Modulo per la presentazione delle osservazioni per i piani/programmi/progetti sottoposti a procedimenti di valutazione ambientale di competenza statale

Oggetto: Codice procedura 10847 - Costruzione ed esercizio di un impianto di produzione di energia elettrica da fonte eolica "FIORA" di potenza nominale pari a 52,8 MW, da realizzarsi nel comune di Manciano (GR) e delle opere ed infrastrutture connesse

ALLEGATO n1 OSSERVAZIONI IMPIANTO EOLICO INDUSTRIALE "FIORA" COMPOSTO da n. 4 immagini e 4 pagine. IMMAGINE n. 1

IMMAGINE n. 2 CUMULO IMPIANTI EOLICI nel BACINO VISIVO TERRITORIO di MANCIANO e di MONTALTO di CASTRO.

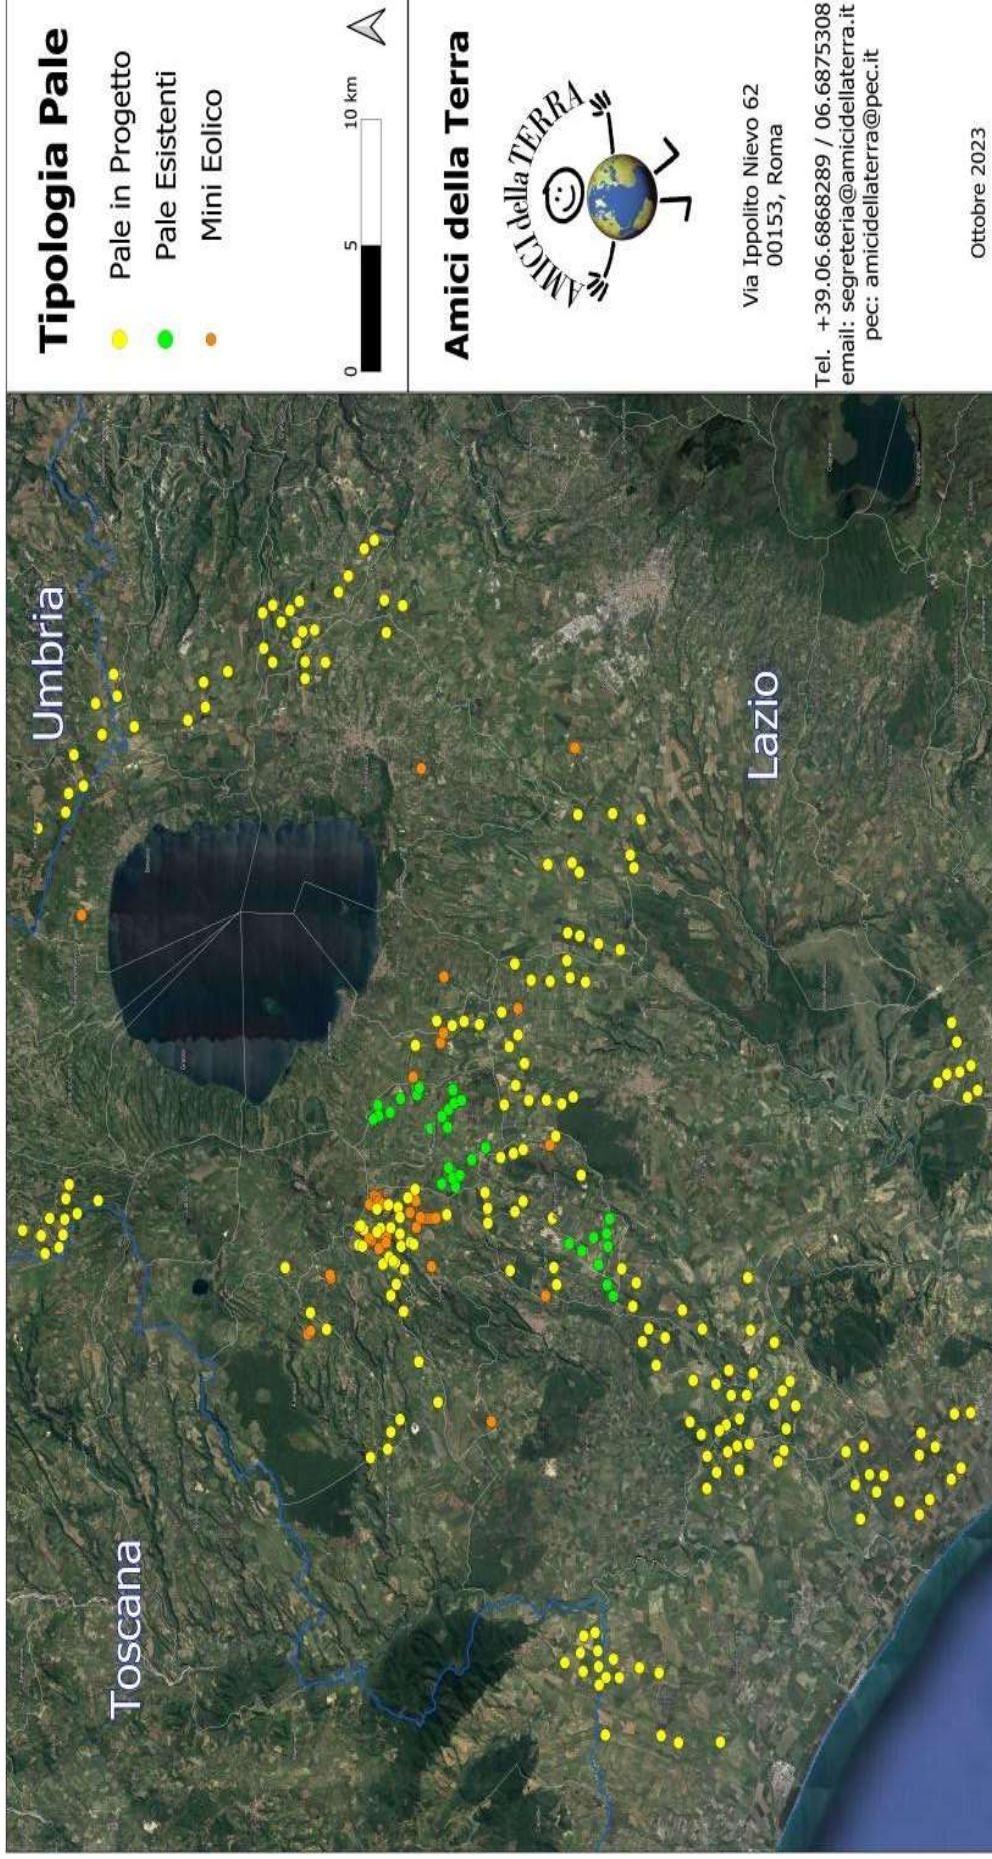
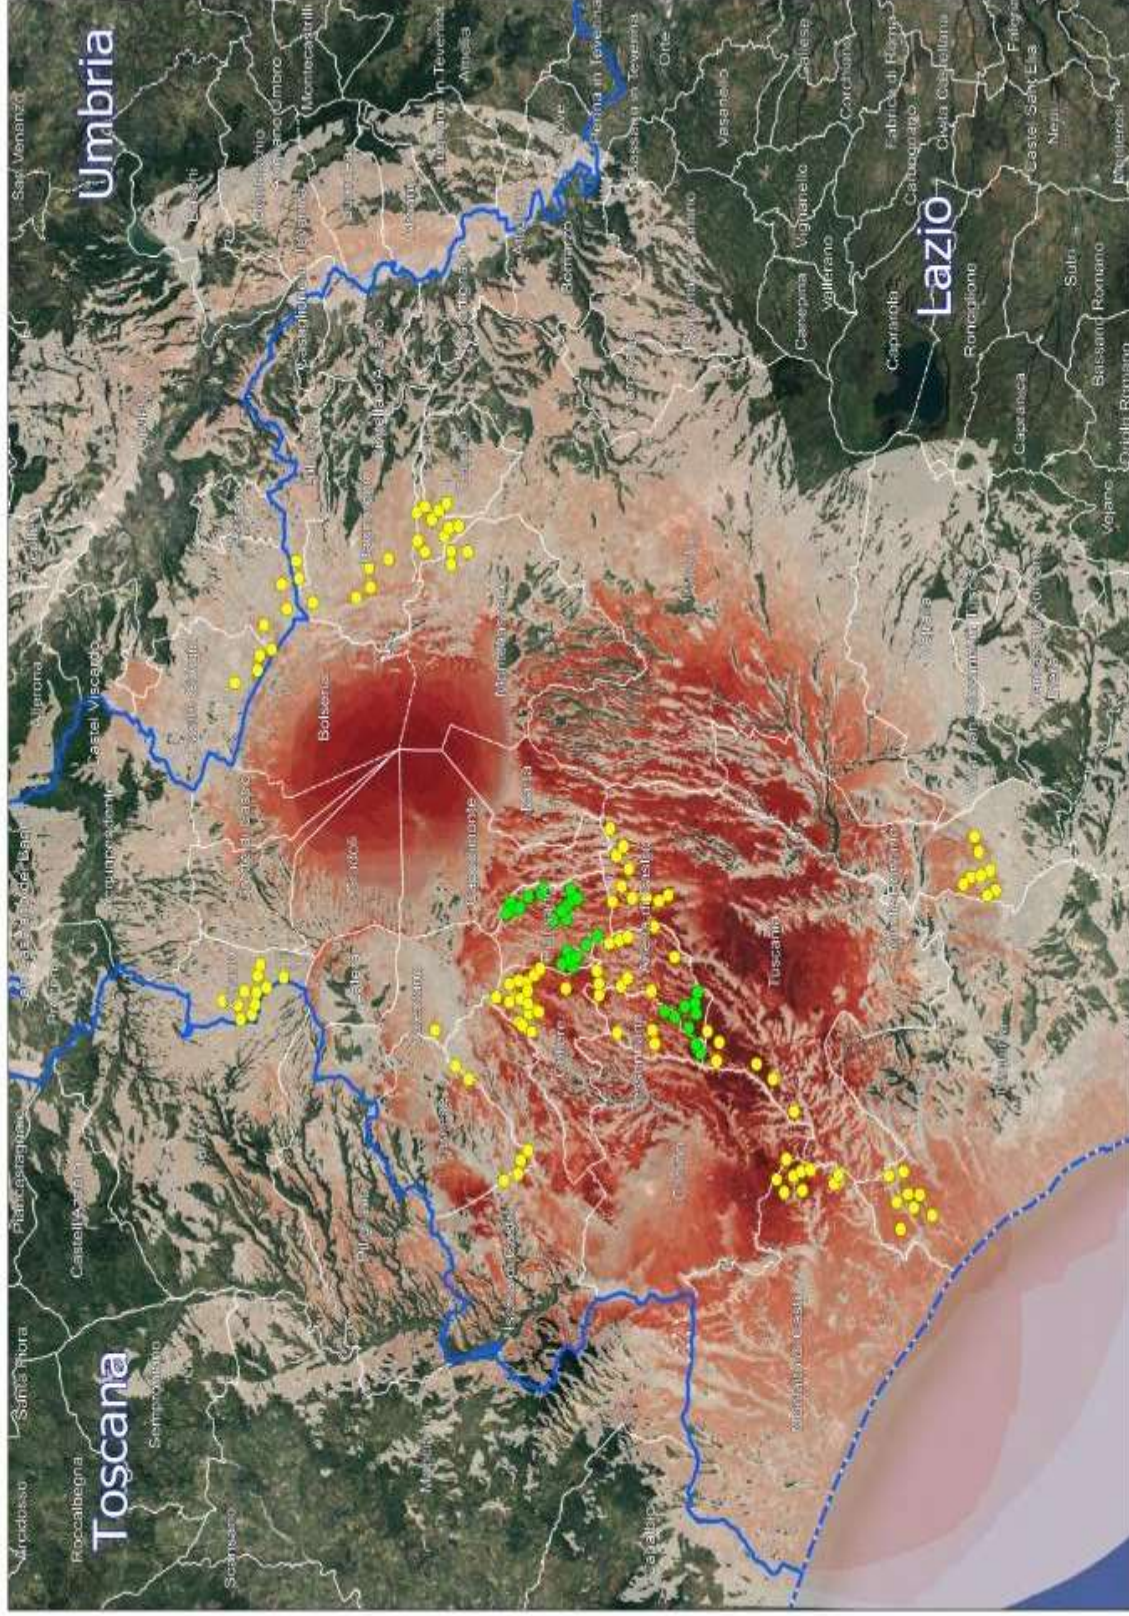
3) OSSERVAZIONE: CUMULO e SATURAZIONE IMPIANTI FER NELLA PROVINCIA di VITERBO, IN PARTICOLARE NEL COMUNE DI MONTALTO DI CASTRO E NELLA ZONA A CONFINE CON IL COMUNE di MANCIANO che SI TROVANO NELLO STESSO BACINO VISIVO.

La zona in cui in cui è stato progettato l'eolico Fiora è già occupata da diversi centinaia di ettari di impianti fotovoltaici già esistenti e in procedura VIA al Mase e alla Regione Lazio così come da diversi progetti di impianti eolici industriali (vedi Allegato Osservazioni immagini nn. 2,3 e 4. L'impianto eolico Fiora, pur trovandosi in Toscana ma nello stesso bacino visivo del territorio limitrofo laziale ed a poche centinaia di metri da una zona già estremamente satura del Lazio, andrebbe ad appesantire una situazione già *critica per la sostenibilità ambientale.*
